PLIEGO DE ABSOLUCIÓN DE CONSULTAS

**PROCESO POR ADJUDICACIÓN SELECTIVA N° SEL-0059-2023-OLE/PETROPERU –
PRIMERA CONVOCATORIA**

**“SERVICIO DE IMPERMEABILIZACION DE AREAS ESTANCAS DE LOS TANQUES Y RESITUADO
DE TUBERIAS EN ESTACION 1”**

APENDICE 13

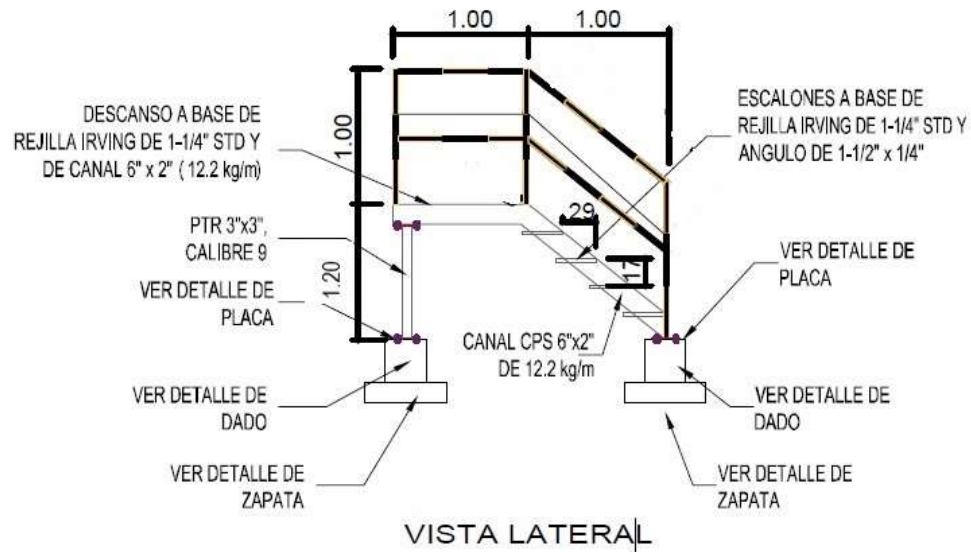
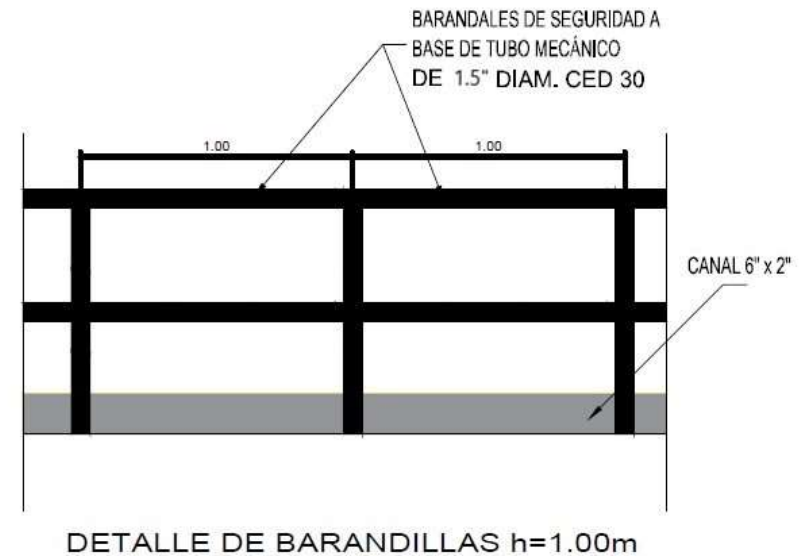
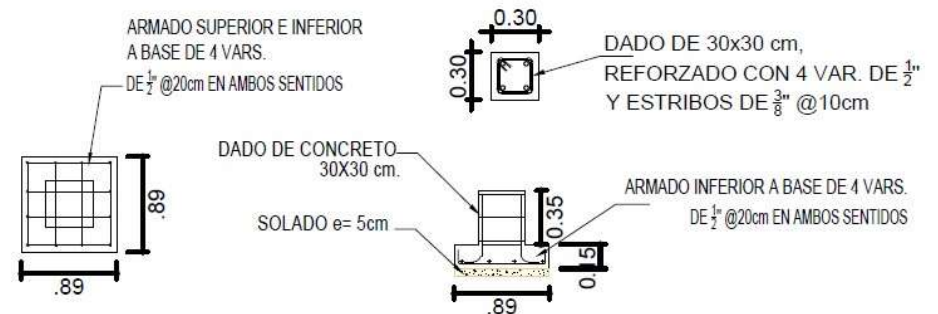
En el APÉNDICE 1 (Alcance Detallado del Servicio), en el ítem 01.02.04 SUMINISTRO E INSTALACIÓN DE PASARELAS METÁLICAS, hace referencia a pasarelas metálicas y escaleras de acceso. De lo referido solicitamos se envíen planos de detalles.

Se solicita, a Petroperú, la entrega de los planos de las pasarelas metálicas a suministrar según ítem 01.02.04 de la planilla.

Debe decir:

“01.02.04 SUMIISTRO E INSTALACION DE PASARELAS METALICAS

Las pasarelas metálicas serán de 1.00 m de ancho con grating como superficie de acceso peatonal y llevará barandas a ambos lados, se estima que la longitud de cada pasarela sea de 2 metros, y las escaleras de acceso tengan una altura de 1.40 m. Ver plano referencial en Apéndice 13.”

Debe decir:

"01.02.04 SUMIISTRO E INSTALACION DE PASARELAS METALICAS

Las pasarelas metálicas serán de 1.00 m de ancho con grating como superficie de acceso peatonal y llevará barandas a ambos lados, se estima que la longitud de cada pasarela sea de 2 metros, y las escaleras de acceso tengan una altura de 1.40 m. Ver plano referencial en Apéndice 13."

APENDICE 14

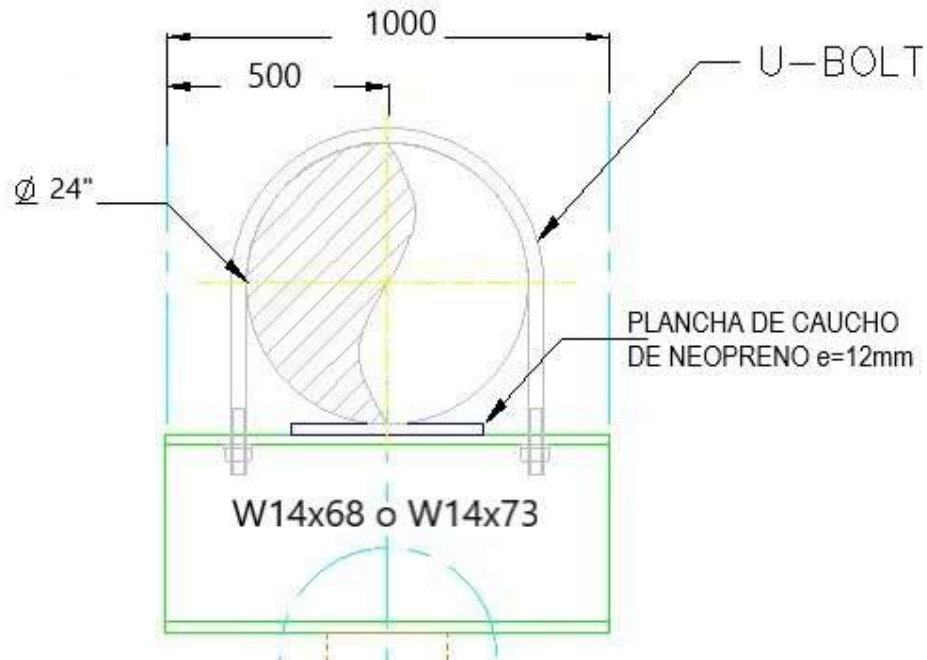
En el **APÉNDICE 1** (Alcance Detallado del Servicio), en el ítem **04.04 HINCADO DE PILOTES – SOPORTES PARA TUBERIA DE 24”**, favor de enviar detalles de los apoyos conformados por pilotes metálicos del perfil “H” para tuberías.

Debe decir:

“04.04 HINCADO DE PILOTES - SOPORTES PARA TUBERIA 24”

Las líneas de hidrocarburos de los tanques 1D-04 y 1D-05 cuentan con tuberías de 24”Ø enterradas las cuales deben ser reubicadas y resituadas sobre la superficie del terreno, tal como lo indican los planos. Estas tuberías serán soportadas mediante apoyos conformados por pilotes metálicos del perfil “H” americano de ala ancha tipo HP 14x73. Ver Apéndice 14.”
